# INFO NORMES

Volume 23, numéro 1  
Hiver 2012

**Tome II - Construction routière, 11<sup>e</sup> mise à jour**

**Tome V - Signalisation routière, 18<sup>e</sup> mise à jour**

Figure 1 - Dévers de la chaussée en béton et pente d'accotement

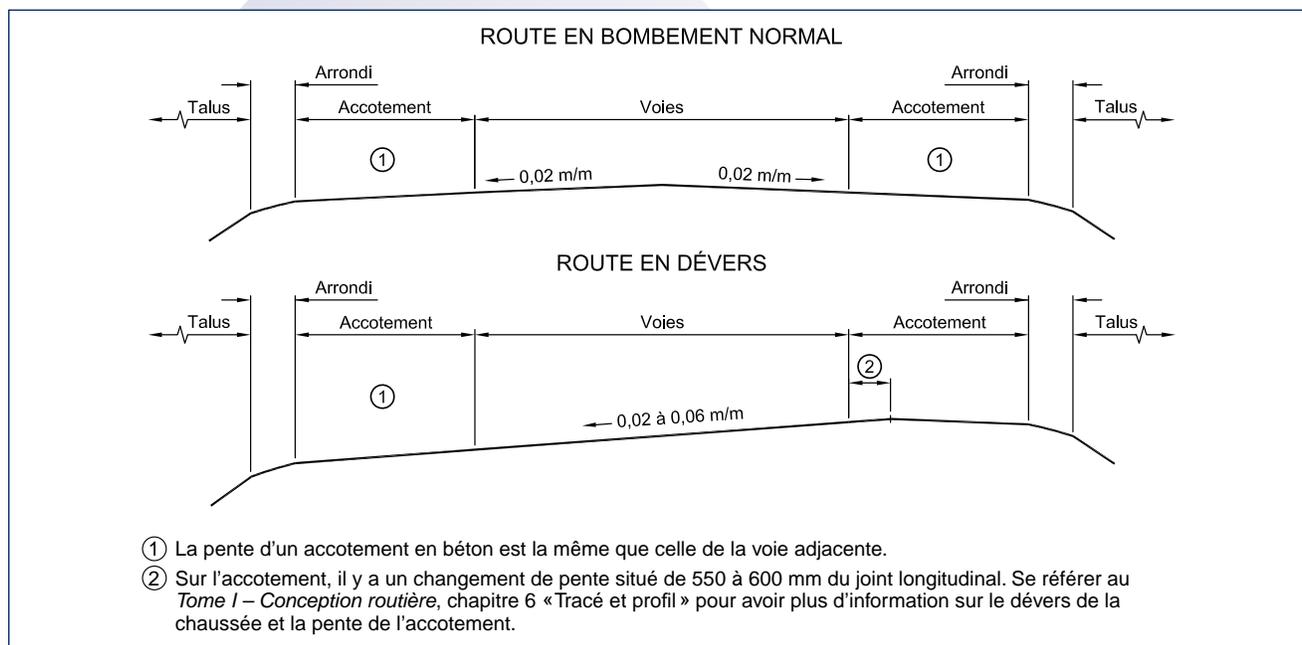
Plusieurs ajouts ont été faits à ce chapitre concernant les chaussées en béton. La figure 1 « Dévers de la chaussée en béton et pente d'accotement » a été introduite afin d'illustrer les exigences du Ministère concernant la pente de l'accotement d'une chaussée en béton tant pour une route en bombement normal que pour une route en dévers.

En bombement normal, la pente de l'accotement est la même que celle de la chaussée contigüe, alors que, pour une chaussée avec dévers, il y a un changement de pente qui doit être réalisé sur l'accotement. Ces détails sont donnés dans la norme.

Figure 2 - Marquage incrusté sur une chaussée de béton à 3 voies

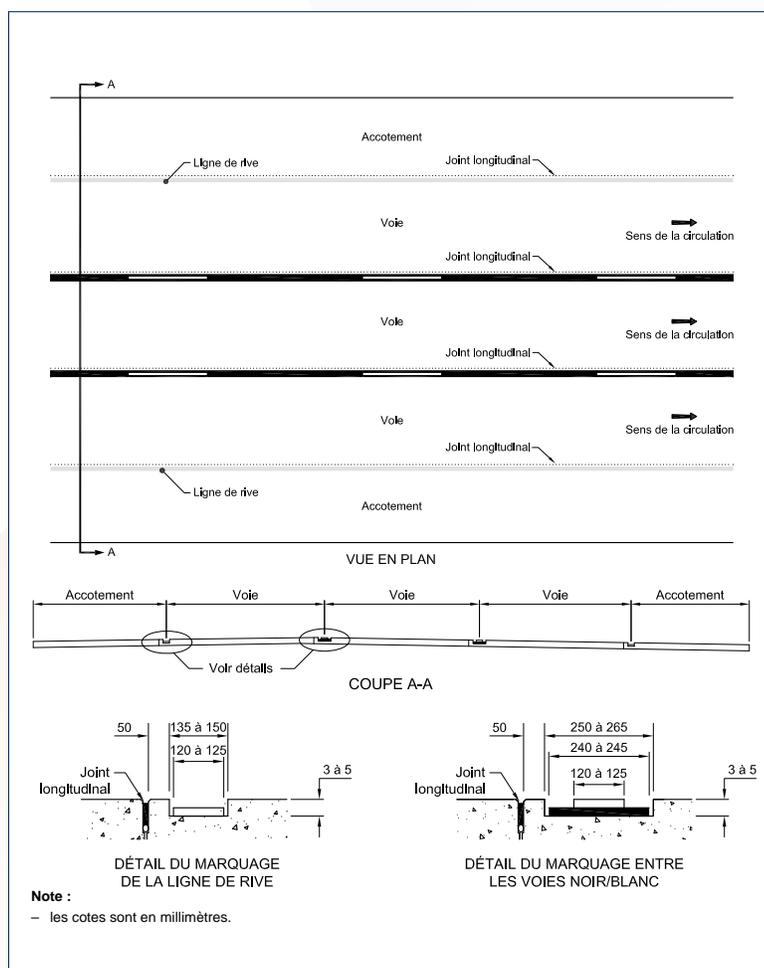
La section 2.6.4 « Marquage des chaussées de béton » a été ajoutée. Il y est mentionné qu'une incrustation est effectuée dans le béton afin d'y réaliser le marquage de type noir/blanc pour les lignes de délimitation de voies. Cette incrustation ne doit pas être réalisée sur un joint longitudinal mais à 50 mm de celui-ci et du côté droit du joint. La figure 2 « Marquage incrusté sur une chaussée de béton à 3 voies » illustre ces exigences.

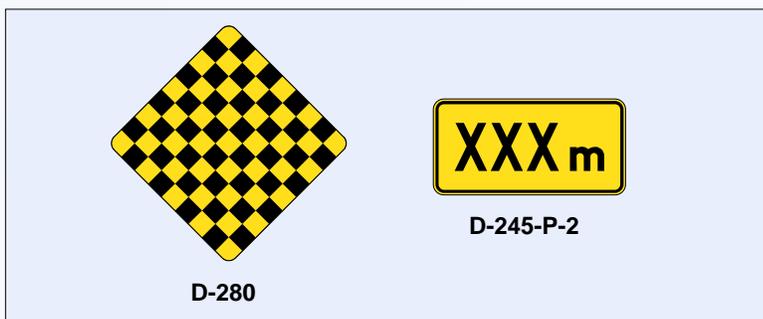
Le panneau « Fin d'une voie ou d'un chemin » (D-280) doit être installé au bout de la voie ou du chemin et il doit être visible à une distance supérieure à celle de la distance de visibilité d'arrêt. Lorsque cette exigence ne peut être respectée, ce panneau doit également être installé en bordure de la chaussée et un panneau (D-245-P) indiquant la distance à parcourir avant la fin du chemin public ou de la voie doit être fixé dessous.

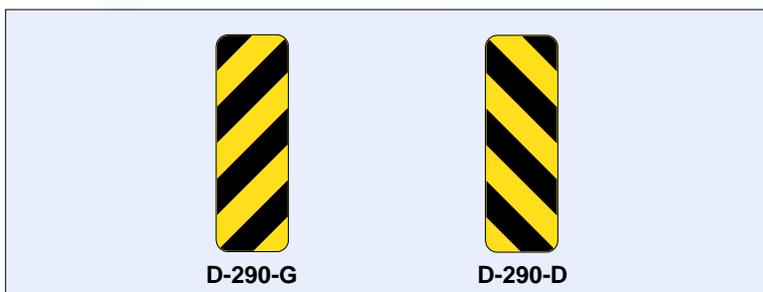
Une modification a été apportée au dessin normalisé V-3-016 « Signalisation aux abords d'un pont ». Cette modification concerne l'utilisation des balises de danger (D-290). Les balises de danger sont utilisées pour indiquer la présence d'obstacles sur la chaussée ou sur les accotements ainsi que les rétrécissements d'un chemin public.

Les approches d'un pont étant souvent sécurisés par des glissières de sécurité, l'utilisation de balises de danger pour signaler un obstacle derrière une glissière de sécurité ne semble pas justifiée. Une modification a donc été apportée pour préciser qu'aux approches d'un pont l'utilisation des balises est obligatoire en l'absence de glissières de sécurité.

Figure 1 - Dessin normalisé V-3-024B

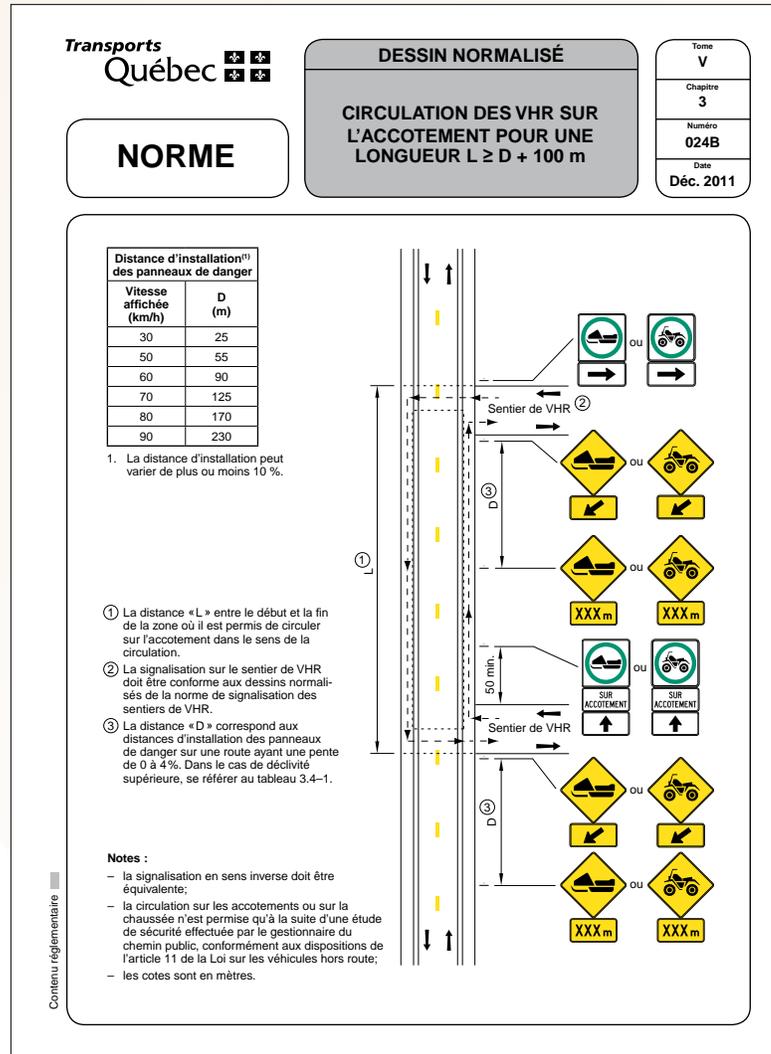
Les dessins normalisés traitant des chaussées désignées et de la circulation sur les accotements des véhicules hors route (VHR) ayant été retirés de la norme sur la signalisation des sentiers de VHR, car il s’agissait de signalisation routière, ils ont été introduits dans le chapitre 3 « Danger ». Il s’agit des DN V-3-024B à V-3-024E (figure 1). Cette introduction a nécessité l’ajout de la section 2.15.3 « Trajet obligatoire pour les véhicules hors route (VHR) », qui décrit les panneaux P-120-7 et P-120-8, et les panonceaux P-120-P-2 et P-120-P-3, au chapitre 2 « Prescription ».

Figure 2 - Longueur du passage en fonction de la longueur de la traverse permise la plus longue

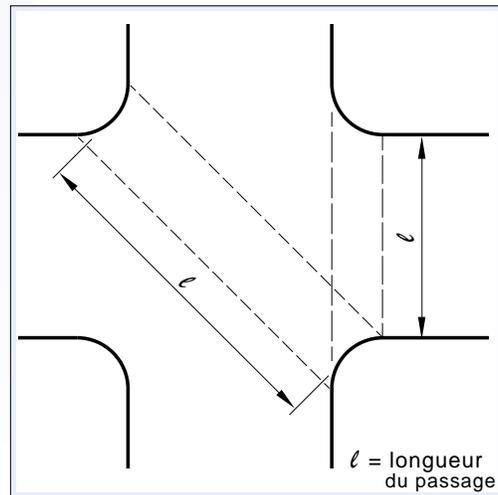
- ▶ le carrefour doit offrir une phase en mode protégé pour piéton, ce qui veut dire que tous les mouvements de véhicules qui sont en conflit avec les mouvements de piétons, y inclus le virage à droite au feu rouge (VDFR), sont interdits durant toute la phase piéton;
- ▶ les caractéristiques opérationnelles des feux de circulation doivent être adaptées pour permettre la traversée la plus longue possible au carrefour (figure 2);

Figure 3 - Dessin normalisé V-6-056B

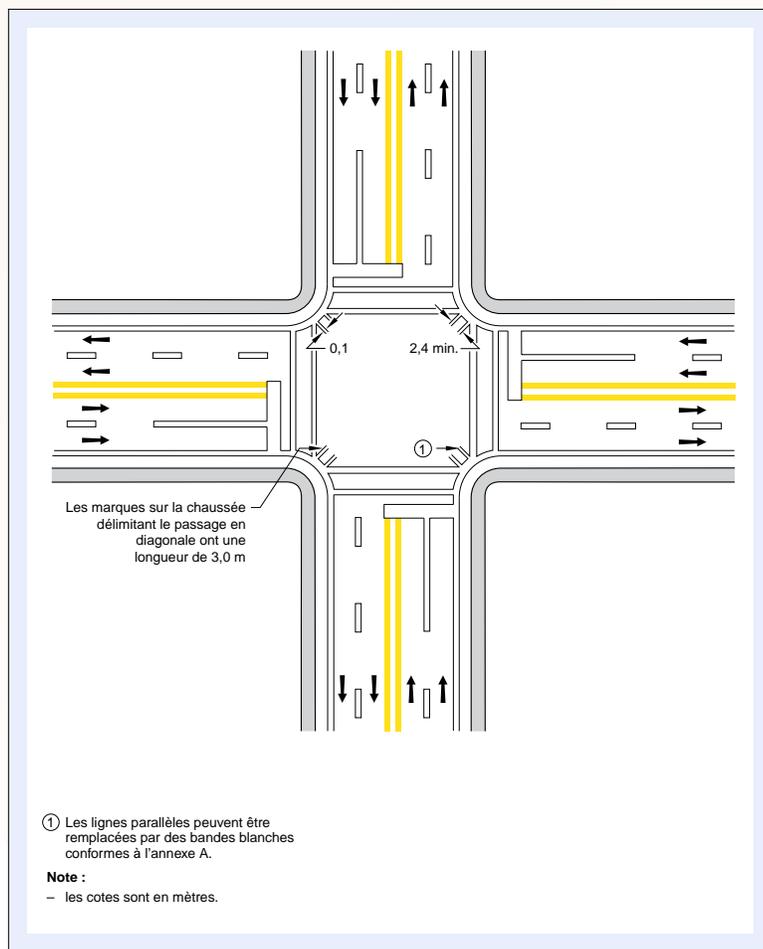
Si l'implantation d'une traverse en diagonale est possible, des aménagements spéciaux doivent être réalisés au carrefour. Les têtes de feux pour piétons doivent être visibles par les usagers qui effectuent la traversée en diagonale, et ce, pendant toute la durée de leur traversée. Dans le cas contraire, des têtes de feux additionnelles pour piétons doivent être installées et orientées dans l'axe de la traverse

diagonale. Le panneau « Traverse de piétons en diagonale » (I-385) doit être installé près des feux pour piétons comme il est prévu dans le dessin normalisé V-8-013. Finalement, le marquage de la traverse pour piétons en diagonale doit être effectué selon ce qui est indiqué dans le dessin normalisé V-6-056B (figure 3). Le passage est délimité par deux lignes blanches, parallèles et continues, ou par des bandes blanches.

Figure 2 - Coupe transversale de la glissière semi-rigide avec profilé d'acier à double ondulation sur poteaux d'acier (VIII-3-GSR 003)

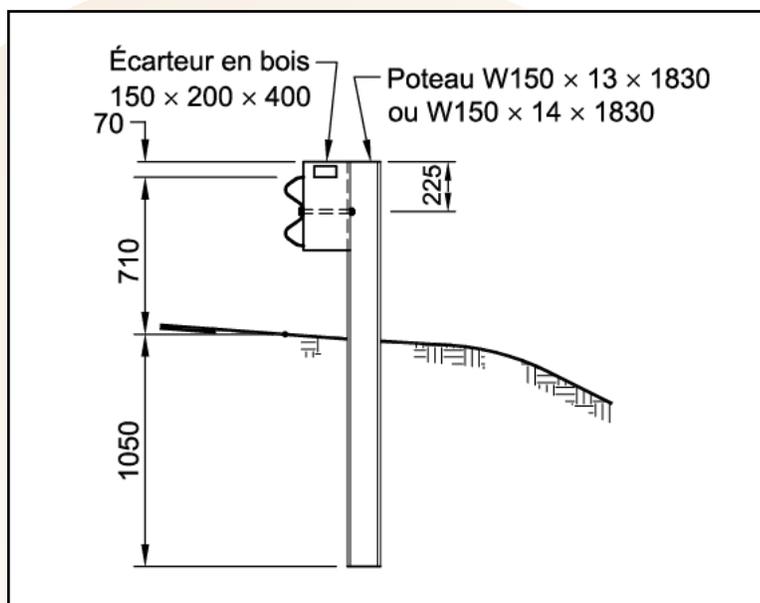
Toutefois, en raison de la différence de hauteur de 102 mm entre la glissière semi-rigide de 685 mm de hauteur et la glissière de 787 mm, on disposait d'une marge de manœuvre permettant d'optimiser la performance de la glissière semi-rigide avec profilé à double ondulation en configuration latérale. C'est ainsi que la hauteur de cette dernière a été portée à 710 mm (figure 2) lors de la mise à jour de la norme (30 octobre 2011) qui coïncidait avec

la sortie de la première édition du *Tome VIII – Dispositifs de retenue*. Il s'agit d'une augmentation de hauteur de 25 mm par rapport au précédent concept normalisé. Notons que la hauteur de la version médiane de la glissière semi-rigide avec profilé à double ondulation reste inchangée à 760 mm.
